Stellungnahme der Verwaltung und Planer

B-Planverfahren „Wilhelm- Hauptstraße“ R'bach
- öffentl. Auslegung – Bürgerbeteiligung -

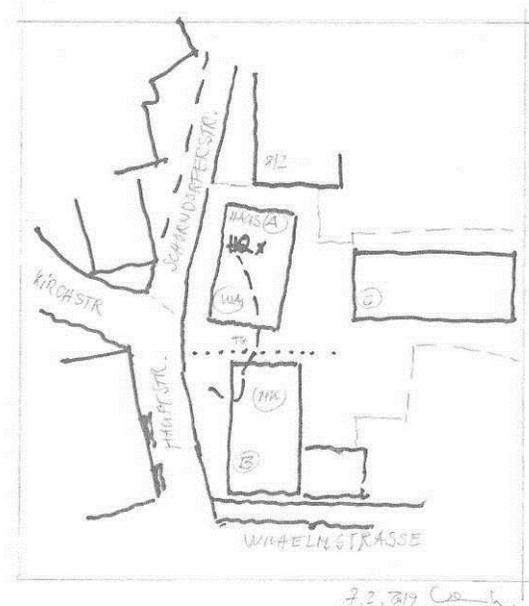
punktuellen Starkregenereignissen, in BW mit mehr als 100 l/qm in 2 Stunden, die Hochwassergefahr nicht absolut beherrschbar. Die im Bplan, auf der Basis der heutigen Geländesituation (mit Berg) eingetragenen Grenzen des HQ100 und des HQ max zeigen, daß die Tiefgaragen Zufahrt voll im Gefahrenbereich liegt. Deshalb sollten baulich Vorsorgemaßnahmen bedacht werden.

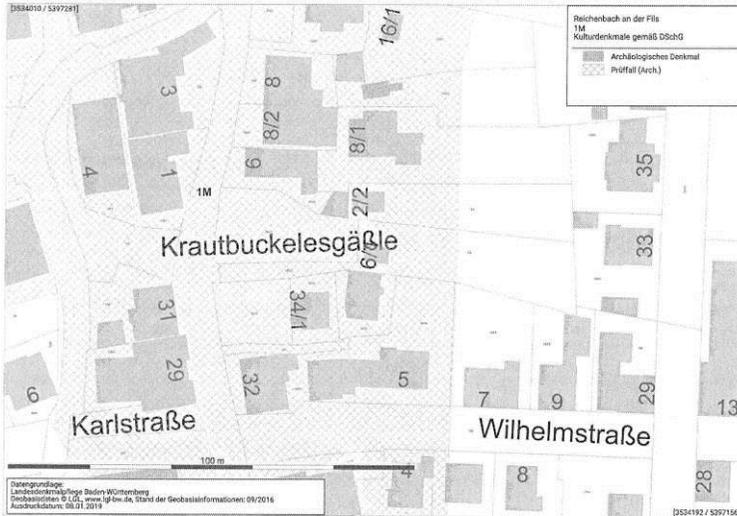
Der Geltungsbereich des vorliegenden Plangebietes umfasst Teile der archäologischen Verdachtsfläche „Mittelalterlicher und frühneuzeitlicher Siedlungsbereich Reichenbach an der Fils“ (Prüfplan, 1M).

Archäologische Funde und Befunde, die bis in früheste Zeit des Ortes zurückreichen und über die schriftlichen Quellen hinausreichende Erkenntnisse liefern können und denen ggf. die Eigenschaft von Kulturdenkmalen gem. § 2 DSchG zukommen kann, sind in durch tiefgreifende Bodeneingriffe bislang ungestörten Bereichen nicht auszuschließen bzw. zu erwarten.

Auf die beigefügte Kartierung wird verwiesen.

Die Stellungnahme wurde dem Vorhabenträger weitergeleitet. Entsprechende Voruntersuchungen wurden in Abstimmung mit dem Landesdenkmalamt durchgeführt. Es liegt ein Bericht der Sondierungen vor.

Auf der gesamten Untersuchungsfläche wurden gut erhaltene Spuren mittelalterlicher, neuzeitlicher und moderner Besiedlung dokumentiert.

Das Landesdenkmalamt prüft derzeit ob weitere Grabungen im Vorfeld der Bauausführung notwendig sind. Sofern dies der Fall sein sollte, wird eine Abstimmung des Baubeginns mit dem Landesdenkmalamt empfohlen.

Die Begründung wird um die Aussagen der Stellungnahme ergänzt.
